RESOLUCION No. 878 DEL 25 DE ABRIL DE 2024, ARMENIA QUINDIO

"POR MEDIO DE LA CUAL SE NIEGA UN PERMISO DE VERTIMIENTO DE AGUAS RESIDUALES DOMÉSTICAS PARA UN LOTE VACIO EN EL CUAL SE PRETENDE CONTRUIR UNA VIVIENDA CAMPESTRE EN EL PREDIO DENOMINADO 1) POTRERITOS 2 UBICADO EN LA VEREDA SAN ANTONIO DEL MUNICIPIO DE CRICASIA (Q) Y SE ADOPTAN OTRAS DISPOSICIONES"

CONCEPTO TÉCNICO PARA TRÁMITE DE PERMISO DE VERTIMIENTO CTPV-050-2024

Imagen 2. Capacidad de uso de suelo en la ubicación del vertimiento

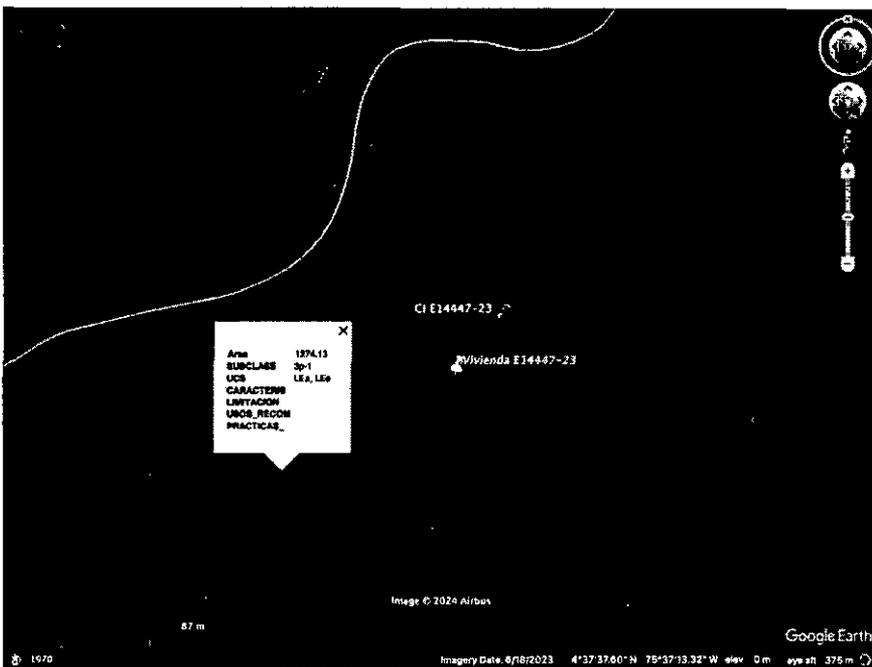
Según lo observado en Google Earth Pro, se evidencia que el punto de descarga se encuentra por fuera de polígonos de Suelos de Protección Rural y de Áreas y Ecosistemas Estratégicos. Además, se evidencia que dicho punto se encuentra ubicado sobre suelo con capacidad de uso agrícola 3p-1 (ver Imagen 2).

Imagen 3. Distancia del punto de descarga al drenaje superficial adyacente más cercano
 Fuente: Google Earth Pro

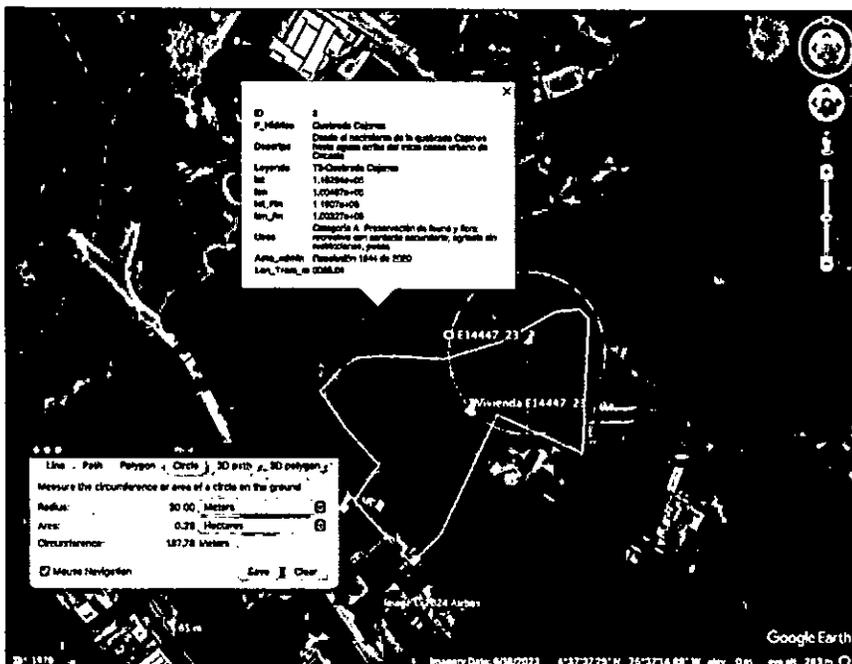
Según se pudo verificar en la visita técnica realizada el 16 de febrero de 2024 y en la visualización satelital (ver Imagen 3), se determinó que el punto de descarga se encuentra a menos de 30.00 metros del drenaje superficial adyacente más cercano (Quebrada Cajones), por lo que se concluye

que este se encuentra dentro de las áreas forestales protectoras de las que habla el artículo 2.2.1.1.18.2 del Decreto 1076 de 2015.

- La capacidad de la Trampa de Grasas propuesta no es congruente entre las memorias técnicas de diseño y el plano de detalles.
- El punto de descarga se encuentra a menos de 30.00 metros del drenaje superficial adyacente más cercano (Quebrada Cajones), por lo que se concluye que este se encuentra dentro de las áreas forestales protectoras de las que habla el artículo 2.2.1.1.18.2 del Decreto 1076 de 2015 (ver Imagen 3).

- Por las razones expuestas anteriormente en OBSERVACIONES, **NO es viable técnicamente la propuesta de saneamiento presentada.**
- El predio se ubica dentro de las áreas forestales protectoras de las que habla el artículo 2.2.1.1.18.2 del Decreto 1076 de 2015 (ver Imagen 3).
